Gmina Świecie

OR-IN.271.36.2024

Dotyczy: postępowania o udzielenie zamówienia publicznego w trybie podstawowym bez możliwości negocjacji dla zadania publicznego **pn. „Zagospodarowanie Zamku Krzyżackiego i jego najbliższego otoczenia”**

Na podstawie art. 284 ust. 1 oraz art. 286 ust. 1 i 3 ustawy z dnia 11 września 2019 r. Prawo zamówień publicznych Zamawiający udziela odpowiedzi na zadane przez Wykonawców pytania oraz zmienia treść SWZ.

Wysięgniki:

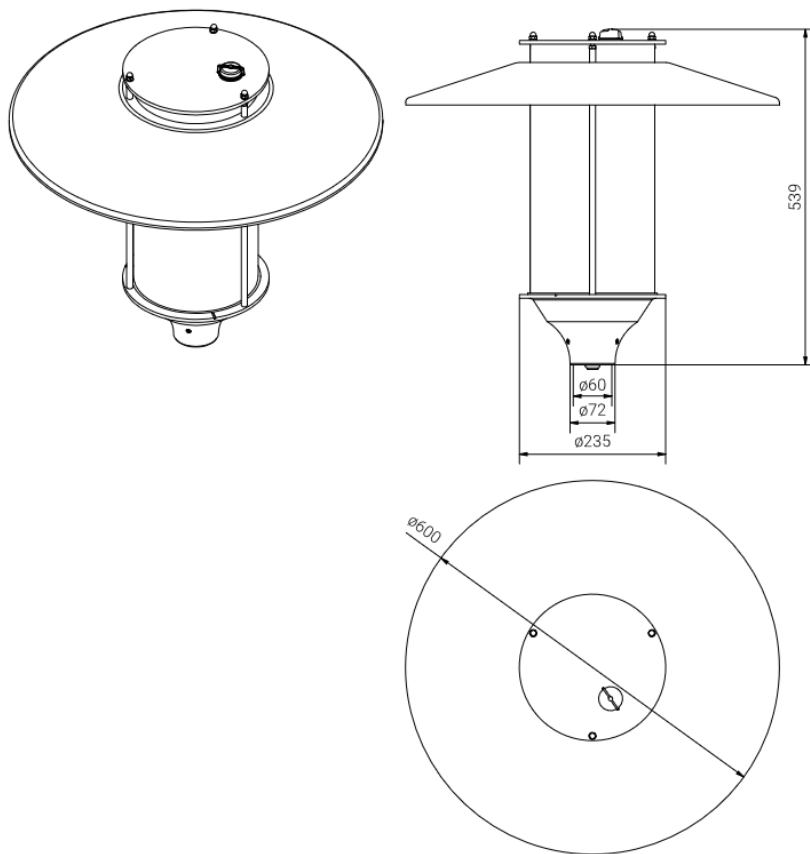
W projekcie przyjęto słup aluminiowy H=5m (SAL DP 5m – str. 3 projektu) na których należy zamontować 37 opraw parkowych oraz 14 wysięgników podwójnych wraz z oprawami parkowymi.

Projektowany wysięgnik wg katalogu producenta ma oznaczenie WT-5/2, Słup SAL DP 5m jest to słup na którym można zamontować tylko oprawę bezpośrednio. Czy w związku z tym należy dobrać tak słupy aby można było na nich zamontować bezpośrednio oprawę oraz oprawy z wysięgnikiem. Czy też należy dla oprawy bezpośrednio nasadzanej przyjąć słup SAL DP a dla opraw z wysięgnikiem słup SAL na którym można zamontować wysięgnik WT-5/2.

Na 14 słupach oświetleniowych należy zastosować wysięgnik dwuramienny wykonany z aluminium koloru czarnego, przystosowany do montażu opraw. Na pozostałych 37 słupach oprawy montować bezpośrednio na wierzchołku. Należy zastosować wysięgnik w stylistyce oraz o wymiarach $\pm 10\%$ (plus minus 10%) jak na poniższym rysunku poglądowym.
